Wyjaśnienia i ZMIANA Nr 8 treści SWZ

Dotyczy: postępowania o udzielenie zamówienia publicznego prowadzonego w trybie podstawowym
pn.: „Przebudowa wiaduktu tramwajowego w ciągu ul. Wojska Polskiego nad Al. Jana
Pawła II w Bydgoszczy (nr ZDMiKP: M-058) w systemie zaprojektuj i wybuduj” Nr sprawy
NF.2531.15.2025

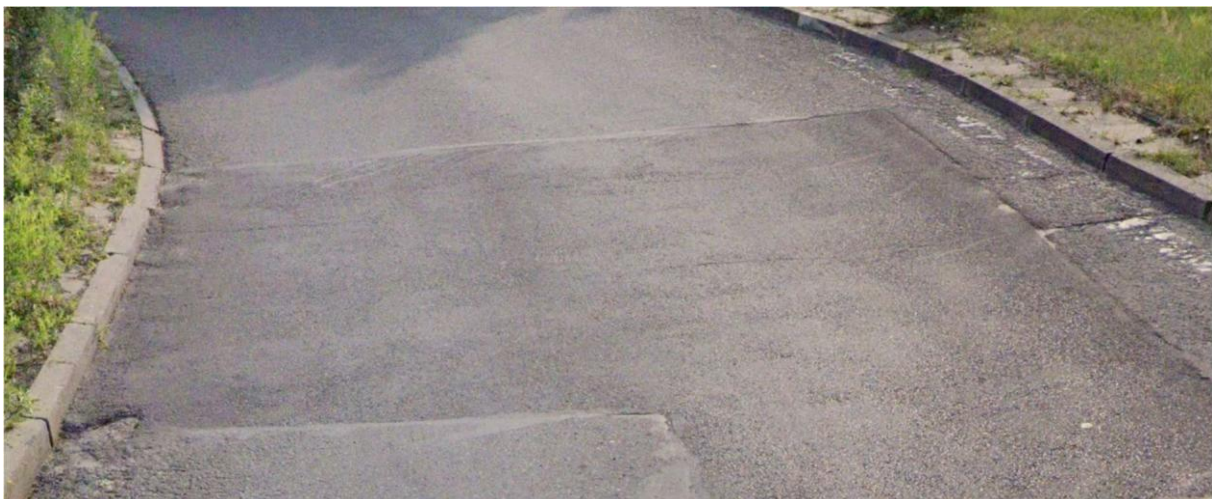
16.1 Szanowni Państwo, proszę o informację, jaki rodzaj tramwajów ("stare" KONSTALE czy "nowe" PESY) będą jeździły po tymczasowym torowisku oraz informację, czy podczas przejazdów próbnych należy w cenie przewidzieć przejazd próbny "starym" Konstalem i "nową" Pesą - podwójny koszt wynajęcia taboru tramwajowego.

Po torowisku tymczasowym będzie jeździł każdy rodzaj pojazdów szynowych będących w zasobach Miasta Bydgoszczy, również tramwaje techniczne. Przejazd próbny należy przewidzieć tramwajem PESA.
